11. ADDENDA SUR LE TRANSPORT MARITIME

Section 2. Description de projet

Figure Q-186-1 Feux de direction

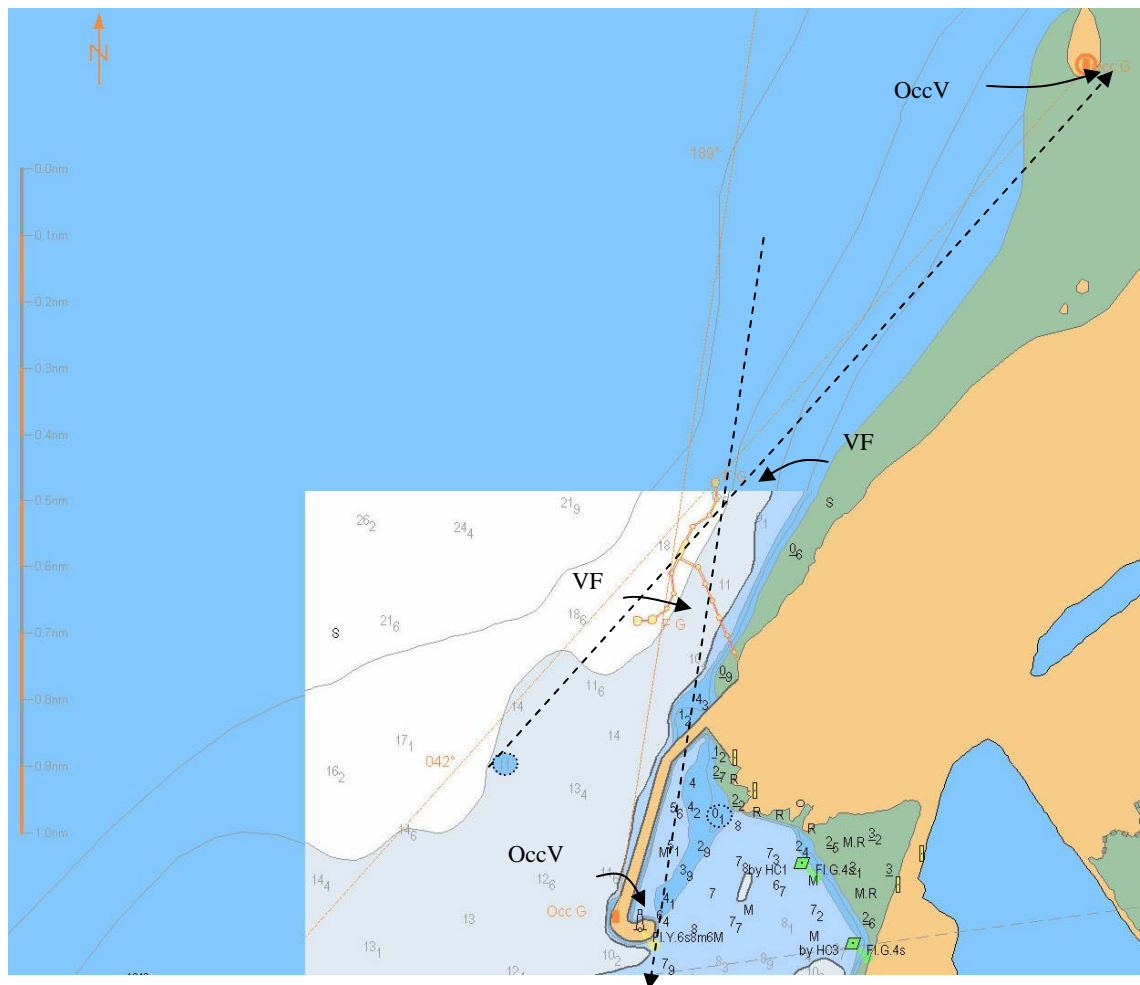
Des aides à la navigation terrestres, comme des alignements, des bouées identifiant les hauts-fonds, et tout autre équipement qui augmenteront la sécurité du transport maritime, devront être décrits dans l'addenda et/ou dans l'étude d'impact. De plus, il faudra en évaluer les impacts sur l'environnement, autant pour la phase de construction, que pour la phase d'exploitation.

Deux jeux de feux de direction et de balises de jour, comme l'indique la figure Q-186-1 ci-dessous, pourraient être installés au nord et au sud du poste d'amarrage pour faciliter l'entrée et la sortie des méthaniers.

La ligne d'approche en amont (bâbord le long du quai) se trouve à un angle de 189° et est balisée par un feu vert fixe (VF) sur le duc-d'albe pour mouillage à distance situé le plus au sud et un feu à occultation vert (OccV) installé à la pointe sud du brise-lames, immédiatement au nord de l'entrée actuelle du port de Gros-Cacouna.

La ligne d'approche en aval (tribord le long du quai) suit un angle de 42° d'après le feu OccV du Rocher de Cacouna et le feu VF du pilier déflecteur de glace le plus au nord; cette ligne constituera également un amer de sécurité pour le haut-fond de 11,2 m situé immédiatement au sud-ouest du poste d'amarrage. Les pilotes se serviront de ces feux comme limites à l'est, en les gardant bien en vue du côté ouest jusqu'à ce que la poupe du navire ait dépassé le haut-fond.

FIGURE 2.3-2

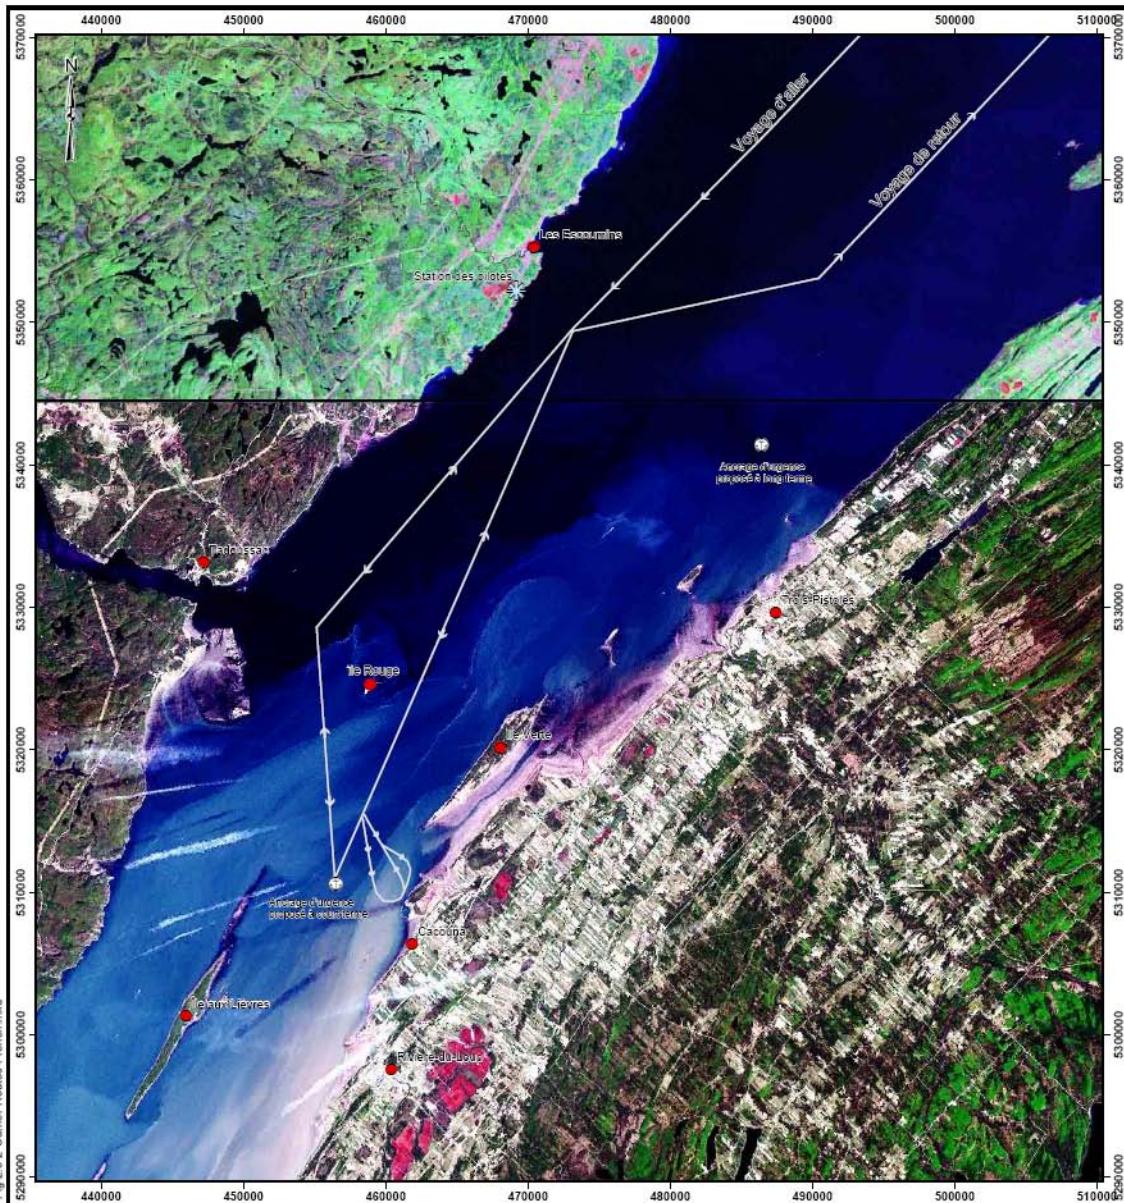
Section 2.3.3.1, figure 2.3.2, page 2-10, **Options de parcours.**

La figure 2.3-2 doit être corrigée à partir de la station de pilotage des Escoumins. Cette figure, présentée en réponse à la question QC-041 (reliée à l'étude d'impact) est quant à elle adéquate.

Nous présentons ci-dessous la figure 2.3-2 corrigée.

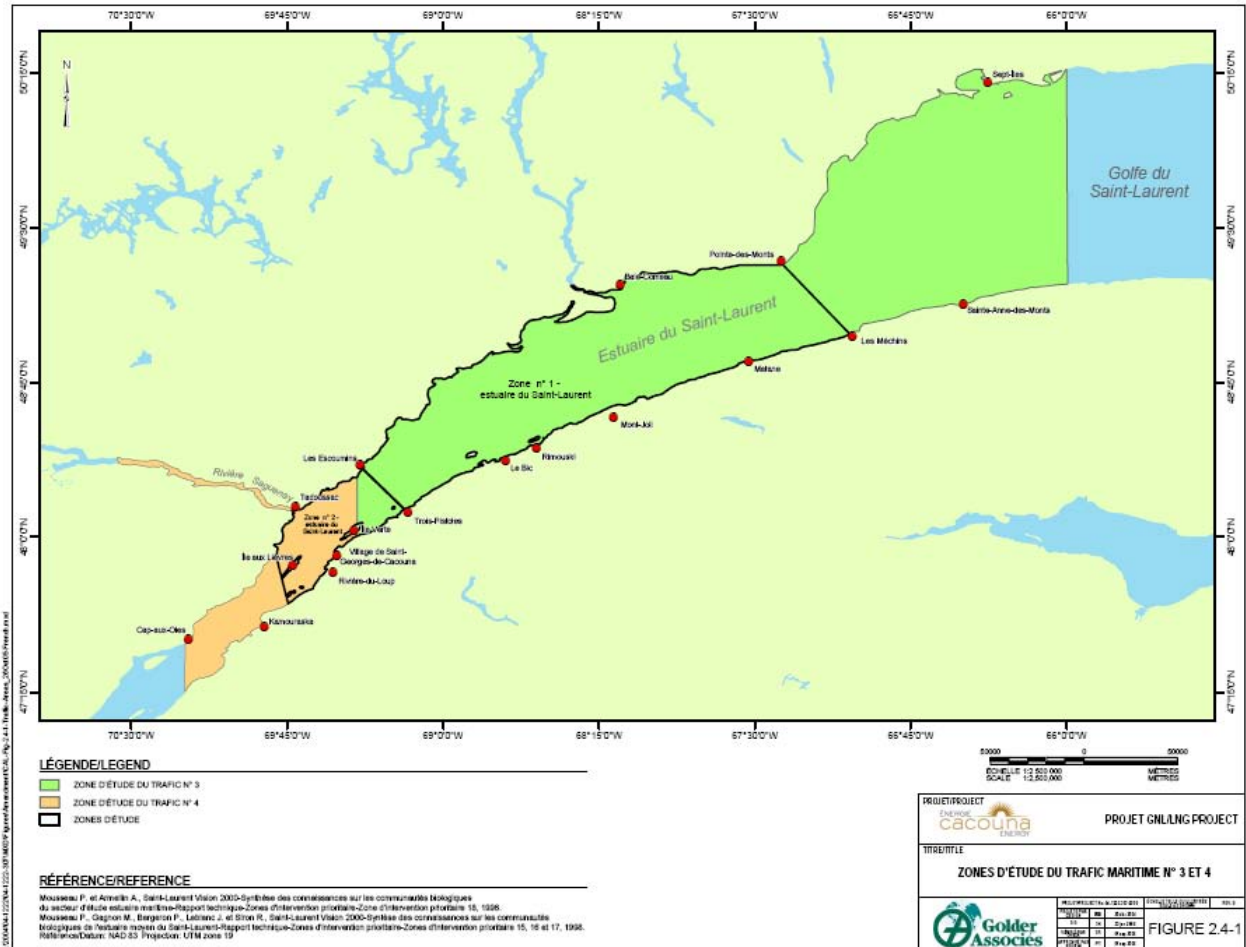
La description des zones d'étude est difficile à suivre. C'est comme s'il y avait 2 zones no.3 lorsqu'on se réfère à la figure 2.4-1. À clarifier.

Sur la figure 2.4-1 ci-dessous, la légende couleur de la figure montre que les zones 3 et 4 de l'étude du trafic maritime se prolongent au-delà, à l'est et à l'ouest, des deux secteurs d'étude de la zone d'étude générale qui fait l'objet de cet addenda (zones 1 et 2).
